Urgente Avviso di Sicurezza

Stent periferico autoespandibile EverFlex™ con sistema di rilascio Entrust™

Aggiornamento delle istruzioni per l'uso

Figura 1. Posizione del taglio del dispositivo antitensione (parte superiore del dispositivo)

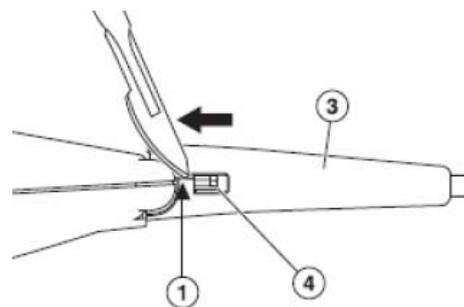
1. Assicurarsi che il perno di bloccaggio di sicurezza sia completamente rimosso dal sistema di rilascio e che non vi siano componenti del sistema allentati.
2. Separare il dispositivo antitensione grigio dall'impugnatura utilizzando un bisturi con lama 11 per tagliare il dispositivo antitensione grigio sulla parte superiore e inferiore dell'impugnatura. Tagliare dalle linguette bianche verso l'impugnatura. Vedere la figura 1 e la figura 2.

Nota: non tagliare oltre le linguette bianche, poiché in tal caso si può recidere il catetere danneggiandolo.

3. Utilizzando delle pinze emostatiche far scorrere il dispositivo antitensione lungo il catetere e allontanarlo dall'impugnatura. Vedere figura 1 e figura 2.
